改善箇所説明図

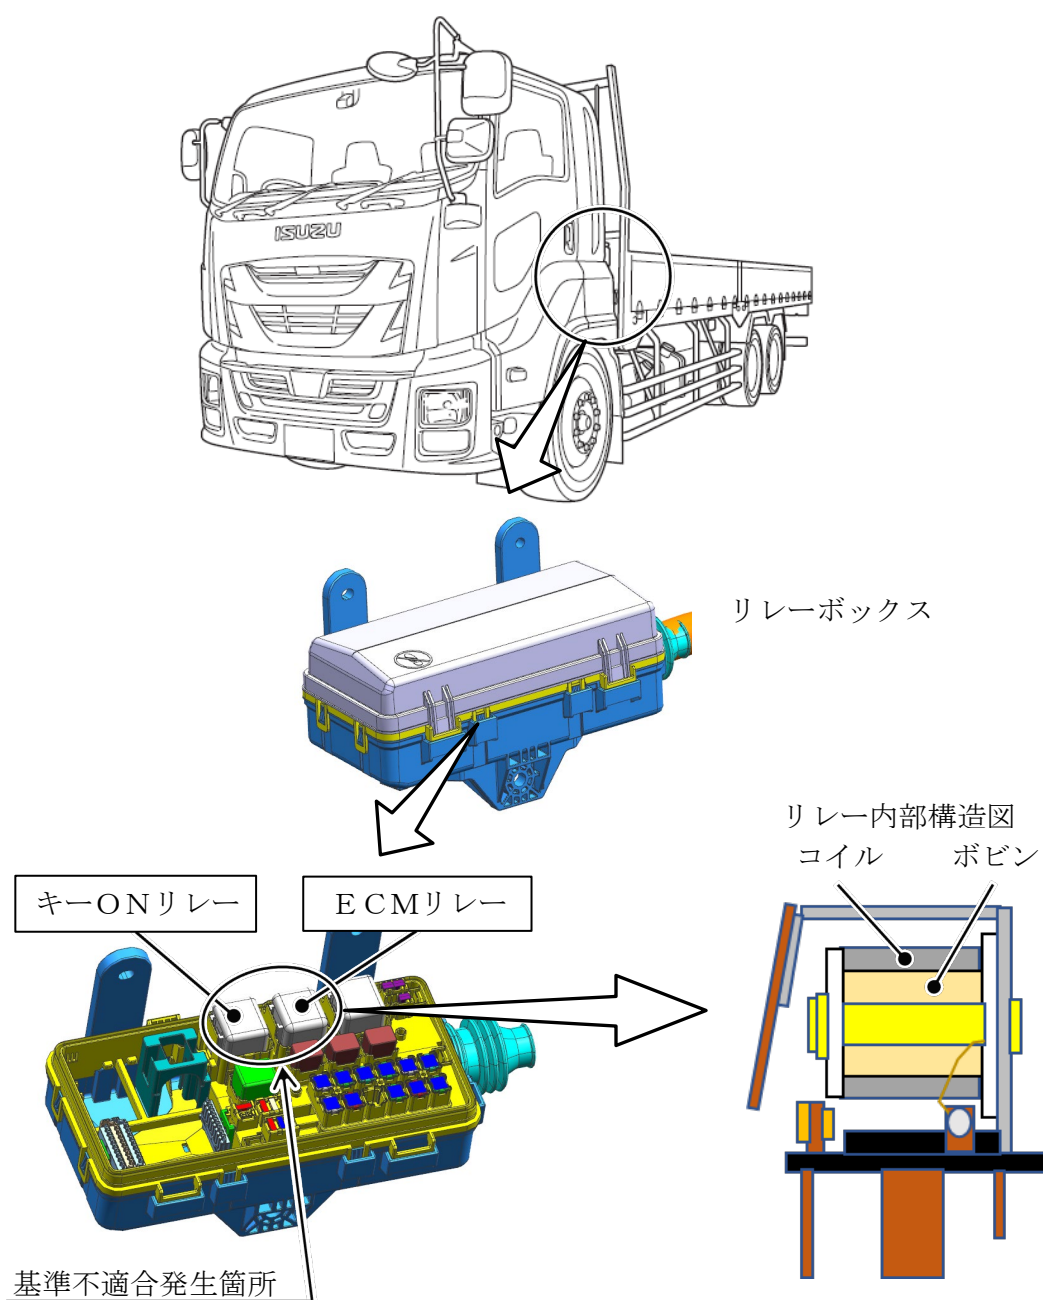
大型トラックにおいて、キーONリレー及びECMリレーの耐久性が不十分なため、リレー内部の樹脂製ボビンが熱により収縮し、コイルとの間に隙間が生じるものがある。そのため、そのままの状態で使用を続けると、走行時の振動等によりコイル線が断線し、エンジンストールに至るおそれがある。

改善の内容；

全車両、当該リレーを対策品に交換する。

識別 助手席側ドア開口部のシリアルナンバープレート左の位置に、識別シール（青色）を貼付する。
